Elbląg, dnia 30.10.2018r.

Znak sprawy: 40/2018

dotyczy: postępowania o zamówienie publiczne w trybie przetargu nieograniczonego o wartości szacunkowej nie przekraczającej wyrażonej w złotych równowartości kwoty 5 548 000 euro zamieszczonego w BZP w dniu 09.10.2018r. pod numerem 632856-N-2018 na wykonanie robót budowlanych w ramach Projektu pn.: „Modernizacja Traktu Porodowego i Oddziału Ginekologiczno – Położniczego Wojewódzkiego Szpitala Zespolonego w Elblągu wraz z doposażeniem”.

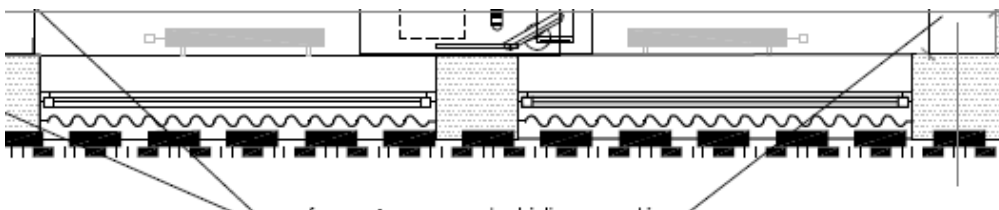
PYTANIE NR 11: Prosimy o dokładne sprecyzowanie które okna mają być wyposażone w rolety zewnętrzne wg opisu mają to być pomieszczenia 1180, 1178 i 1176 gdzie łącznie jest 9 sztuk rolet a wg przedmiaru wskazane jest 5 szt.

Według oznaczeń na rysunkach w etapie I zasilanie należy doprowadzić do nowych rolet w pomieszczeniach:

1181D – 1 sztuka, 1180 – 2 sztuki, 1178 – 1 sztuka, 1172 – 3 sztuki. Zasilanie pokazano na rysunku E02 branży elektrycznej.

Istniejące rolety według oznaczeń na rysunkach (U2) należy pozostawić w pomieszczeniach: 1178 – 1 sztuka, 1176 – 5 sztuk. Razem 6 sztuk istniejących rolet do pozostawienia i zabezpieczenia podczas prac budowlanych.

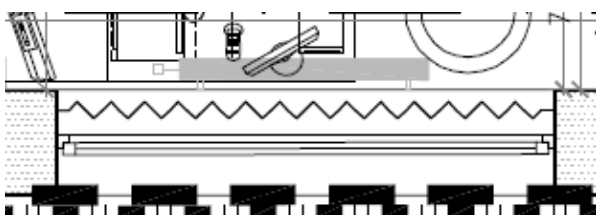
PYTANIE NR 12: Co oznacza "element falujący" przy oknach? Jak na rysunku poniżej. Czy są to rolety zewnętrzne jak tak to także są one wskazane dla pom 1172 i 1810D. Wtedy wg rysunku jest 7 szt rolet zewnętrznych.

ODPOWIEDŹ NR 12: Opis „elementu falującego” jest w legendzie na rysunku i zgodnie z nią oznacza rolety zewnętrzne, przy czym **rolety zewnętrzne nie będą wykonywane w ramach prowadzonego postępowania (nie należy ich ujmować w ofercie na roboty budowlane).** Do wyceny robót budowlanych należy przyjąć jedynie wykonanie zasilania rolet zewnętrznych (zgodnie z odpowiedzią nr 11).

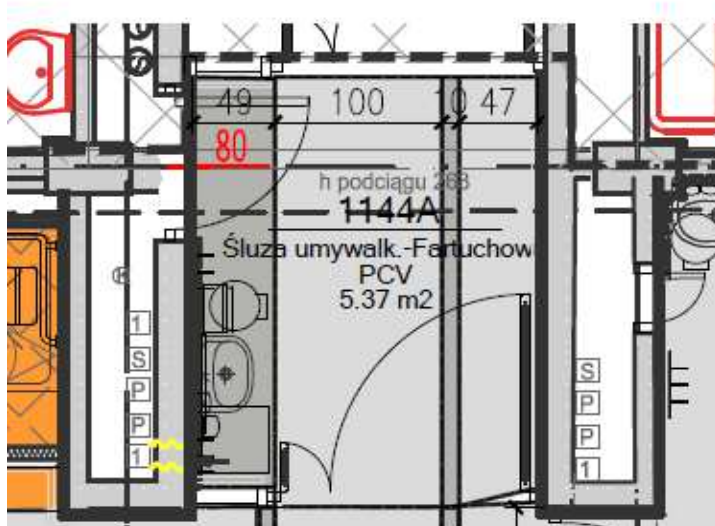
PYTANIE NR 19: Czy dla wentylatorni po obłożeniu ścian tak jak w projekcie (wełna + płyty akustyczne) nie będzie wymagana żadna dodatkowa obudowa GK lub tynki, brak wskazania w projekcie czy opisie.

ODPOWIEDŹ NR 19: Nie jest wymagana dodatkowa obudowa lub tynki – obłożenie ścian jak w projekcie, Powierzchnia ścian po obłożeniu powinna być gładka estetyczna, wykończona w zależności od przyjętego systemu, który wymaga uzgodnienia z Zamawiającym na etapie składania wniosków materiałowych.

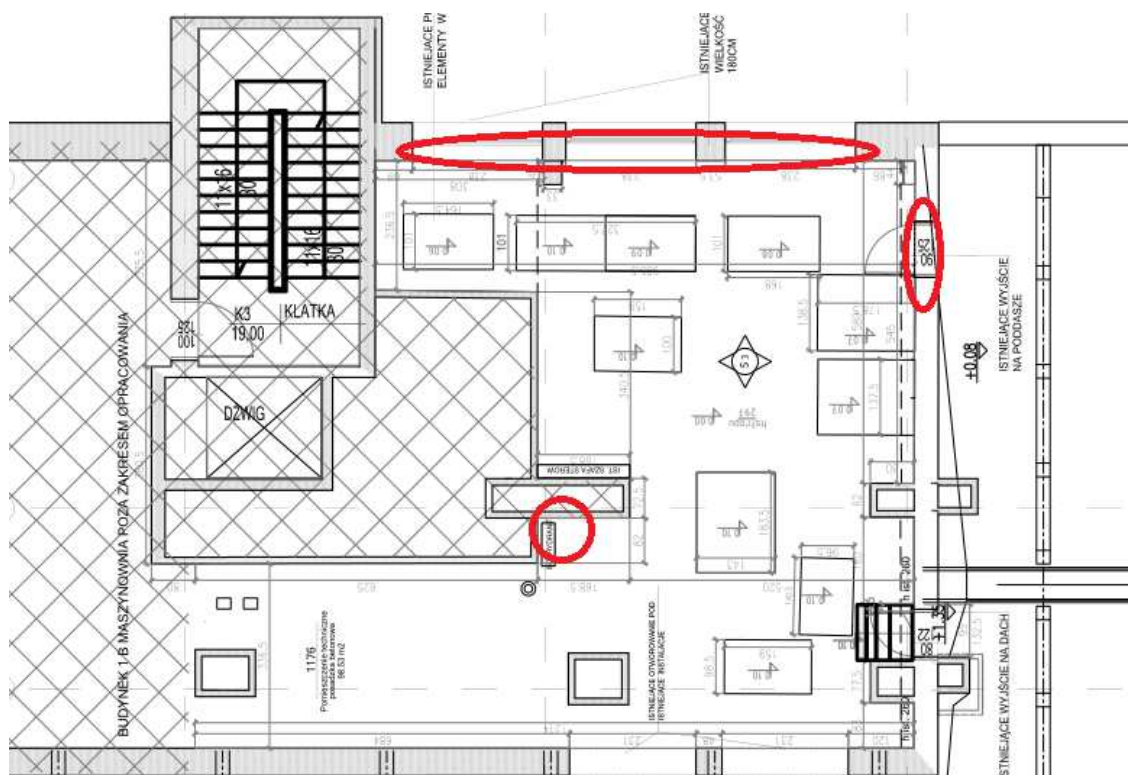
PYTANIE NR 29: Prosimy o rysunek sieci podziemnej w okolicach fontanny aby stwierdzić czy można tam wykonać tymczasowy dojazd oraz miejsce na żuraw samochodowy który umożliwiałby transport elementów na dach budynku.

ODPOWIEDŹ NR 29: Zamawiający załącza rysunek sieci podziemnej w okolicach fontanny (na rysunku „fontanna” opisana jako „basen”).

Uzupełniono w tym zakresie zapisy pkt. 4.8.7. Opisu Przedmiotu Zamówienia stanowiącego załącznik nr 11 do SIWZ. Dodano załącznik nr 11.13 do OPZ – rysunek sieci podziemnej w okolicach fontanny (rysunek informacyjny/pogladowy).

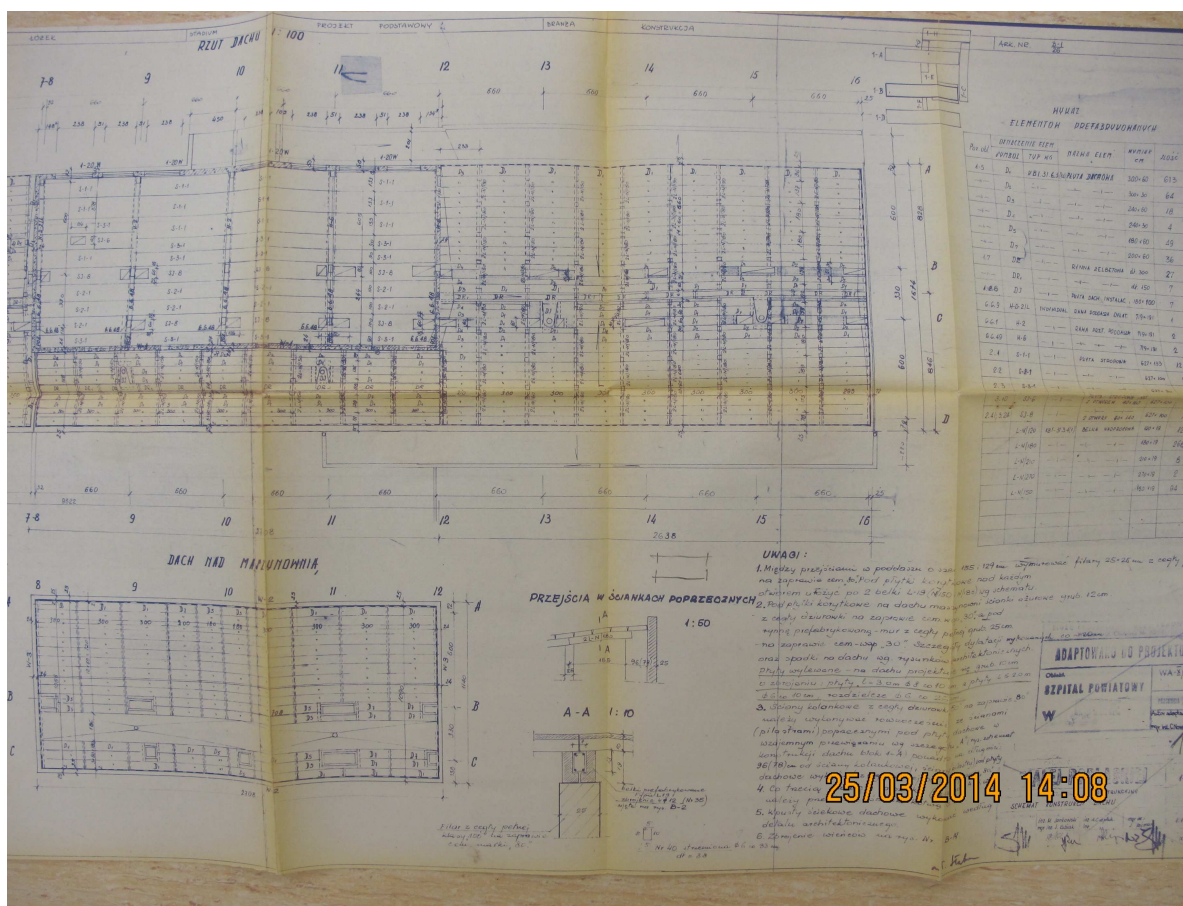
PYTANIE NR 30: Prosimy o informacje czy Zamawiający przewiduje jakieś naprawy konstrukcji w związku z przeprowadzoną wizją stwierdzono pęknięcia elementów konstrukcyjnych w pomieszczeniu wentylatorki (pom. 1176) m.in. podciągu, ścian, nadproży.

ODPOWIEŹ NR 30: Projektant branży konstrukcyjnej po otrzymaniu od Zamawiającego zdjęć z wykonanymi odkrywkami spękań przedstawił następującą opinię w sprawie, cyt.: „Najbardziej niepokojąco wyglądające pionowe pęknięcie podciągu w osi 11b to ubytek wypełnienia (zaprawy / betonu) styku rygla Poz. 6.6.48 pokazanego na załączonym rysunku z dokumentacji archiwalnej. Drugie, tuż obok równie pozornie niepokojąco wyglądające zarysowanie stropu na styku z obudową bloku wentylacyjnego to także nic poważnego - prawdopodobnie płyta SJ-8 z archiwalnego rzutu ma zbyt szeroki otwór na blok wentylacyjny. Zarysowanie przy zewnętrznym narożniku wzdłuż styku ze ścianą zewnętrzną płyty stropowej S-1-1 (rysunek archiwalny) nie budzi moich obaw o nośność konstrukcji stropodachu. Pozostałe zarysowania dotyczą tynków ścianek obudowujących bloki wentylacyjne lub ścianki działowe, nie mające wpływu na bezpieczeństwo konstrukcji. Na podstawie przedstawionych zdjęć z niewielkimi odkuciami tynku mogę wstępnie stwierdzić, że jakieś zabiegi wzmacniające konstrukcję nie będą wymagane. Należy jedynie nieco zwiększyć zakres odkucia tynków by potwierdzić moje powyższe wnioski.”

W uzupełnieniu do stanowiska Projektanta Zamawiający poniżej przedstawia - załącza dwa rysunki z dokumentacji archiwalnej.
